**Avis délibéré de la mission régionale d'autorité
environnementale sur la centrale photovoltaïque de Pont
d'Ain porté par SPV Pont d'Ain Energies sur la commune
de Pont d'Ain (01) et sur la mise en compatibilité du plan
local d'urbanisme de la commune**

Avis n° 2023-ARA-AP-1536

Avis délibéré le 4 juillet 2023

Figure 2: Localisation des mesures ERCA (source : volet naturel de l'étude d'impact)

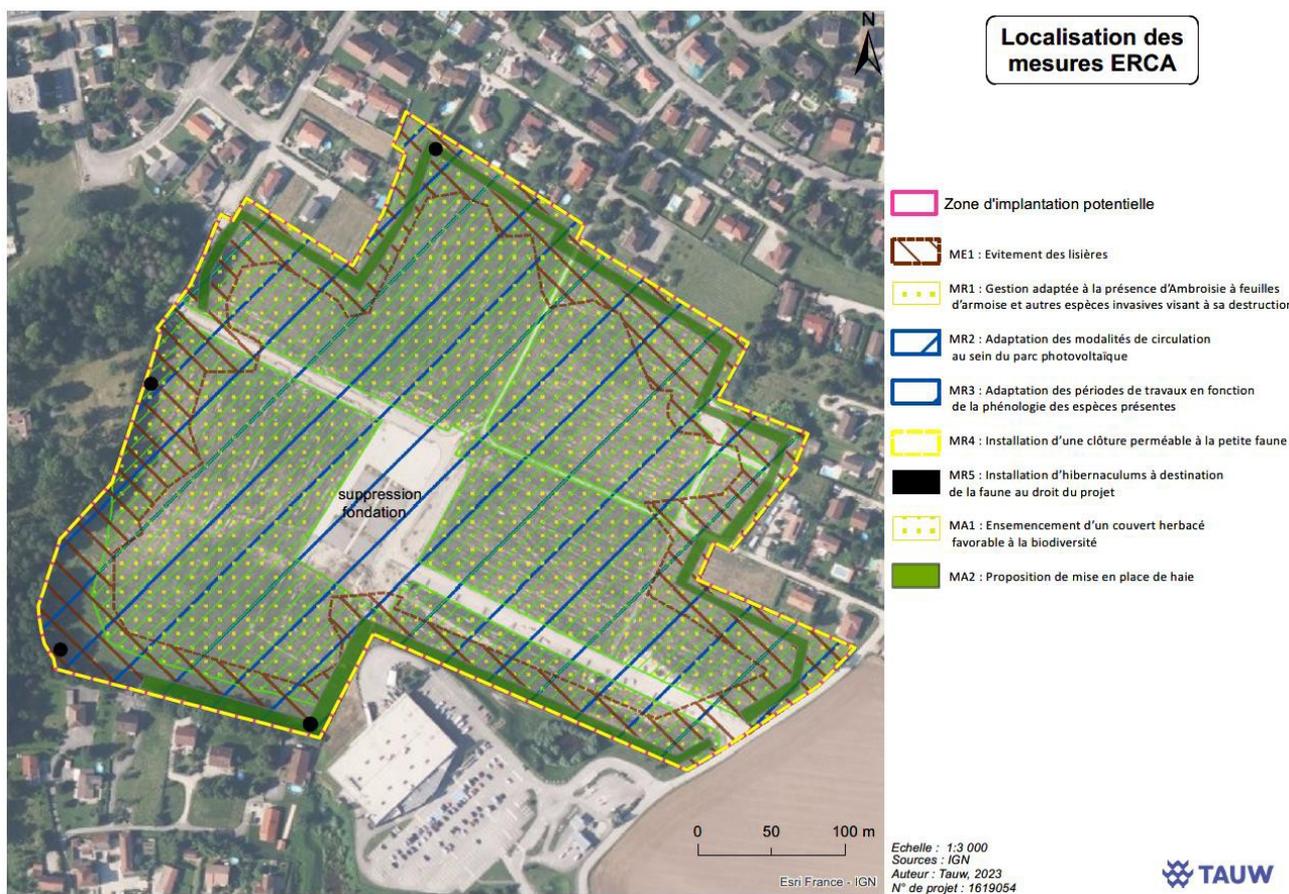
- **de prendre en compte la présence des mesures compensatoires sur le site du projet dans la caractérisation de ses incidences et de renforcer le cas échéant les mesures pour y remédier ;**
- **de démontrer en les documentant que la technique d'ensemencement de la zone et de traitement des espèces exotiques envahissantes est efficace et à défaut de la revoir ;**
- **d'appliquer de manière obligatoire la mesure de réduction MR3 consistant à éviter la période de nidification de l'avifaune et de plus forte activité pour les chiroptères durant la période de travaux ;**
- **d'aménager des passages à faune en plus d'un maillage large pour les clôtures ;**
- **de préciser la mesure MR5 d'installation d'hibernacula afin de pouvoir la considérer comme mesure de réduction et pas comme mesure d'accompagnement.**

- l'ensemencement d'un couvert herbacé favorable à la biodiversité. Néanmoins, l'articulation de cette mesure avec la mesure d'ensemencement et de lutte contre les espèces exotiques envahissantes devrait être complétée ;
- la mise en place de haies, sans qu'aucun linéaire ne soit précisé dans le volet naturel de l'étude d'impact ;
- l'assistance à maîtrise d'œuvre durant la phase chantier.

- **préciser le lien entre les mesures de réduction et d'accompagnement d'ensemencement de couvert herbacé sur le site et de proposer une quantification des bénéfices nets anticipables sur la biodiversité.**
- **quantifier les gains nets de biodiversité anticipable liés à l'installation de haies et particulièrement le linéaire de haies qui sera implanté et qui s'apparente à une mesure de réduction et non d'accompagnement.**

Figure 3: Extrait du PPRi révisé à Pont d'Ain présentant les hauteurs d'eau pour la crue de référence (source : étude d'impact hydraulique).

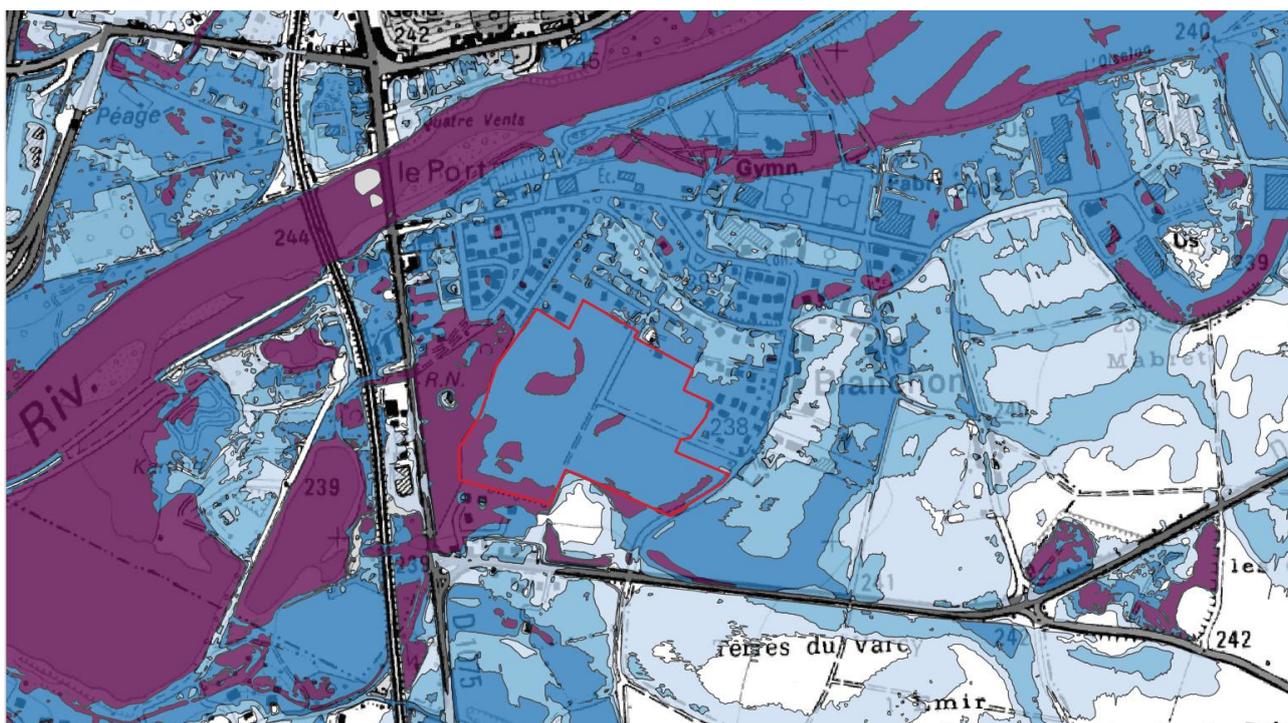
L'Autorité environnementale recommande de préciser l'importance de conserver ou non la jambe de renfort des panneaux solaires et de choisir le cas échéant des mesures de réduction des impacts sur l'hydraulique permettant de compenser la conservation de cette jambe de renfort le cas échéant.

L'analyse hydraulique prend en compte les impacts du projet en termes de modification de l'écoulement des eaux par la présence du bâti et des tables (vitesses et impact sur le champ d'expansion des crues). Néanmoins, les risques de former des embâcles ou que les tables se déchaussent ne sont pas pris en compte.

L'Autorité environnementale recommande de prendre en compte les impacts des crues sur la formation d'embâcles (du fait de la présence des tables ou de leur déchaussement).
